Předmětem posuzování vlivů na životní prostředí podle zákona č. 100/2001 Sb., v platném znění (dále jen „zákon EIA“) je záměr „Pokračování těžby v lomu Mrač“ Č.J. 161777/2025/KUSK, kód záměru STC2730.

Podatel tímto podle § 8 odst. 3 zákona EIA v zákonem stanovené lhůtě 30 dnů, počítané ode dne zveřejnění informace o dokumentaci na úřední desce krajského úřadu, tj. do 9. 1. 2026, podává ke zveřejněné dokumentaci následující vyjádření.

OBR.4 Vizualizace budoucího stavu – doprava Varianta II + rozložení dopravy

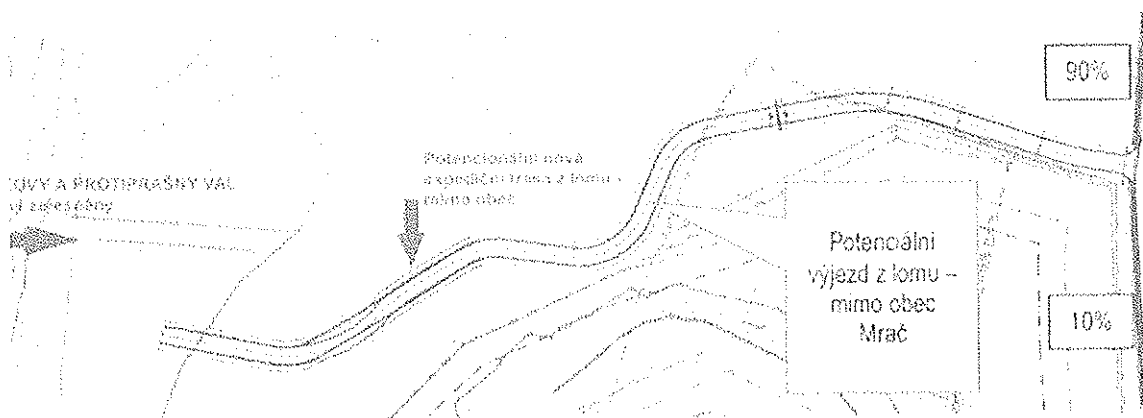
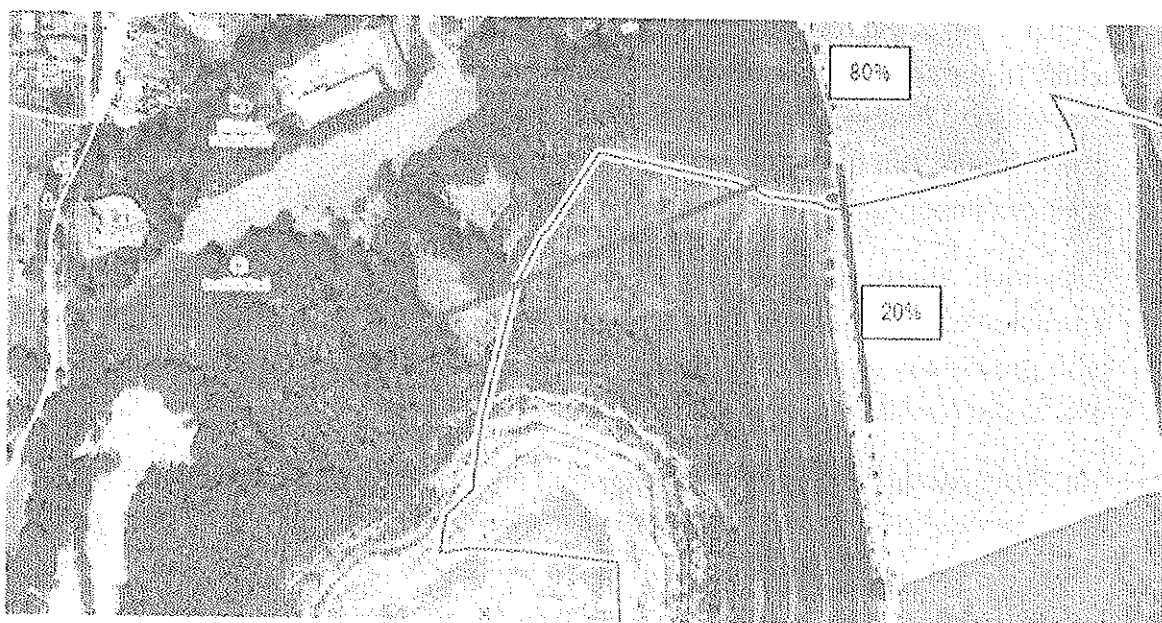
Požadujeme vysvětlení navýšení intenzity dopravy směrem na Žiňánky o 10%.
